Title - Sujet Exterior Maintenance Repair	
Solicitation No. - N° de l'invitation EP770-151754/A	Amendment No. - N° modif. 002
Client Reference No. - N° de référence du client 20151754	Date 2015-03-19
GETS Reference No. - N° de référence de SEAG PW-\$\$\$FG-350-66857	
File No. - N° de dossier fg350.EP770-151754	CCC No./N° CCC - FMS No./N° VME
Solicitation Closes - L'invitation prend fin at - à 02:00 PM on - le 2015-03-31	Time Zone Fuseau horaire Eastern Daylight Saving Time EDT
F.O.B. - F.A.B. Plant-Usine: <input type="checkbox"/> Destination: <input type="checkbox"/> Other-Autre: <input type="checkbox"/>	
Address Enquiries to: - Adresser toutes questions à: Séguin, Martine	Buyer Id - Id de l'acheteur fg350
Telephone No. - N° de téléphone (819) 956-4975 ()	FAX No. - N° de FAX (819) 956-8335
Destination - of Goods, Services, and Construction: Destination - des biens, services et construction: Édifice Victoria Building 140 rue Wellington Street Ottawa, Ontario K1P 5A2

AMENDMENT 002

THIS AMENDMENT NUMBER 002 IS BEING ISSUED FOR THE FOLLOWING:

- Issue Addendum 1, 2 and 3.

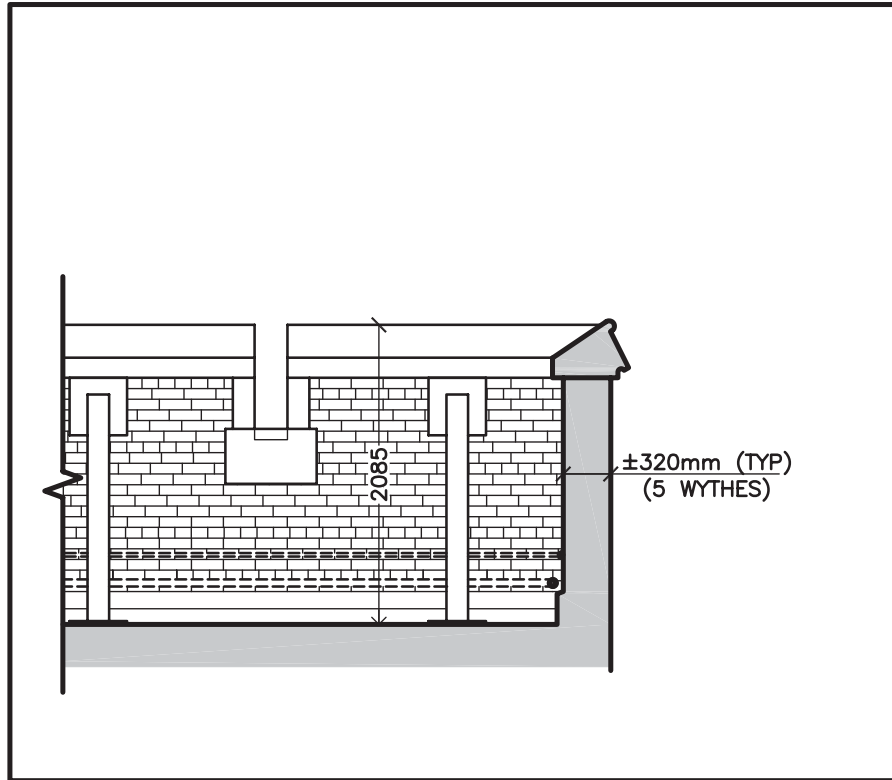
Drawing 4/A2

- 1 Typical parapet width and note regarding typical bonding brick placement (header course) added:
Replace with sketch SK-1, dated 2015/03/12

NOTE | *NOTER:*
 TYPICAL BONDING BRICK PLACEMENT (HEADER COURSE) APPROXIMATELY
 EVERY 4 COURSES.
DISPOSITION TYPE DE BRIQUES D'ASSEMBLAGES (ASSISE DE BOUTISSES)
SE TROUVE À PEU PRÈS TOUTE LES 4 ASSISES.

PARAPET WIDTH / HEADER COURSES

FLAGPOLE DIAGONAL BRACING DETAIL

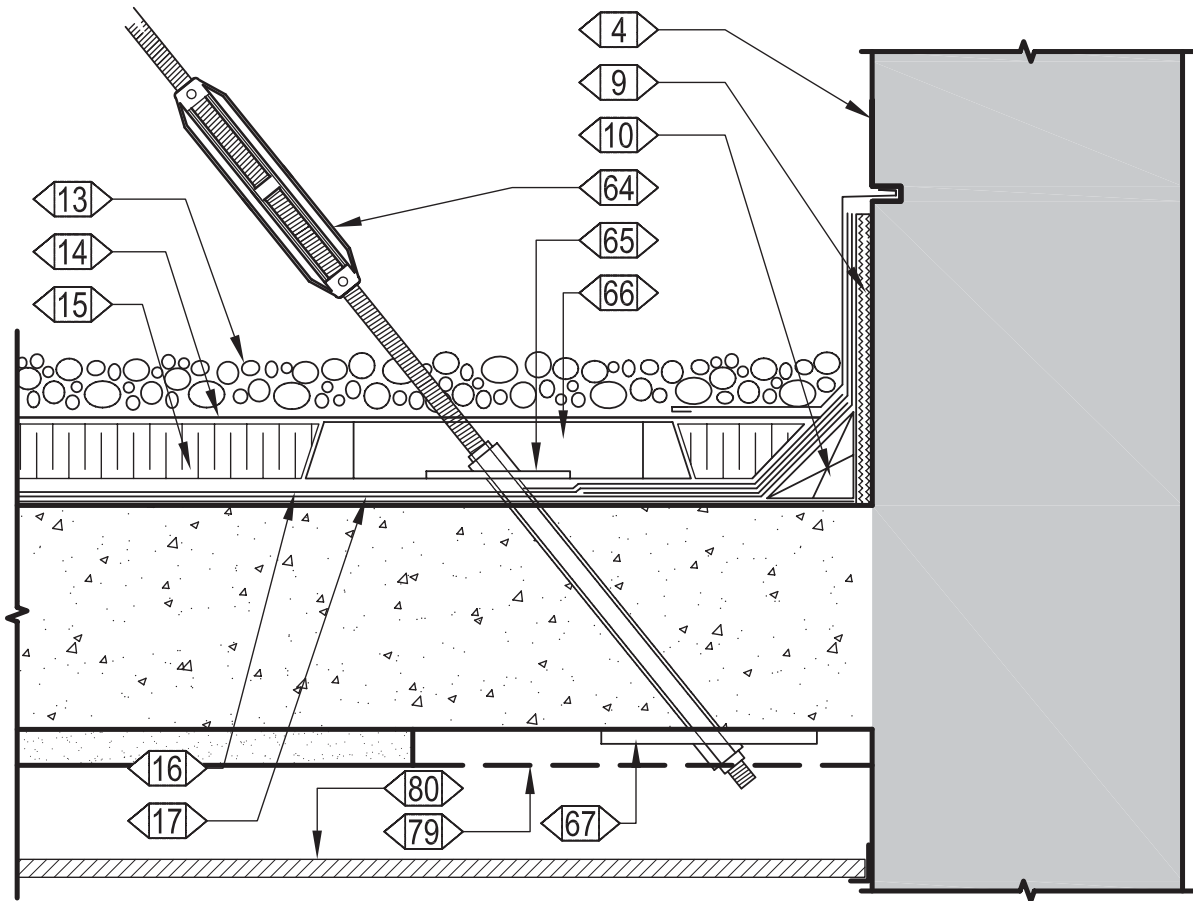
Drawing 10/A7

- 2 Drawing revised to include plaster and suspended ceiling removal with Keynotes 79 and 80 added:
Replace with sketch SK-3, dated 2015/03/16.

- 79 PAINTED PLASTER TO BE REMOVED, 4m² TOTAL
ENDUIT AU PLÂTRE PEINT À ENLEVER, 4m² AU TOTAL
- 80 REMOVE AND REINSTALL SUSPENDED CEILING
ENLEVER ET RÉINSTALLER LE PLAFOND SUSPENDU

FLAGPOLE BASE & SUPPORTING DETAIL

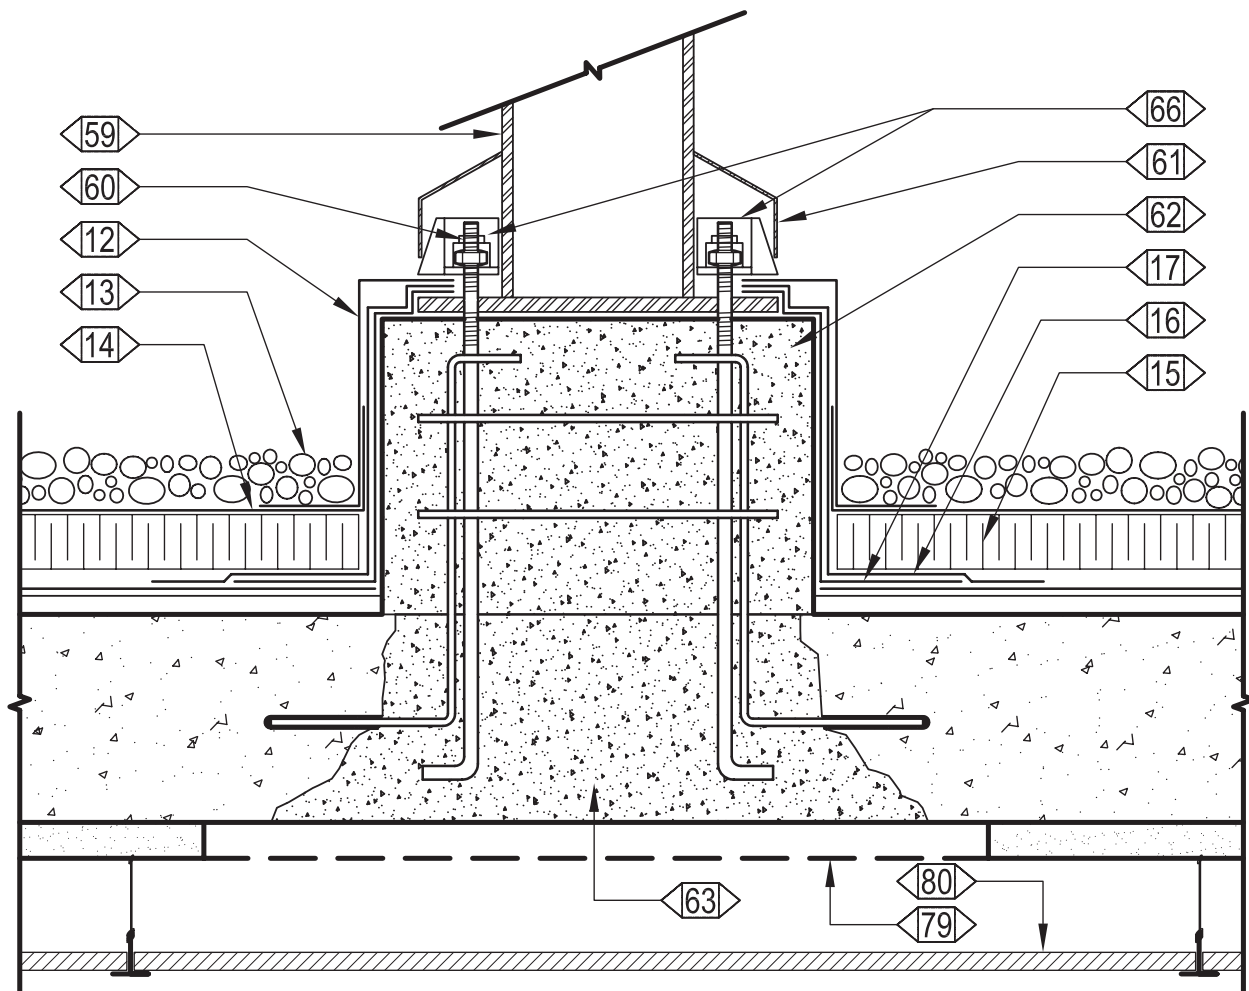
Drawing 9/A7

- 1 Drawing revised to include plaster and suspended ceiling removal with Keynotes 79 and 80 added:
Replace with sketch SK-2, dated 2015/03/16.

- 79 PAINTED PLASTER TO BE REMOVED, 4m² TOTAL
ENDUIT AU PLÂTRE PEINT À ENLEVER, 4m² AU TOTAL
- 80 REMOVE AND REINSTALL SUSPENDED CEILING
ENLEVER ET RÉINSTALLER LE PLAFOND SUSPENDU
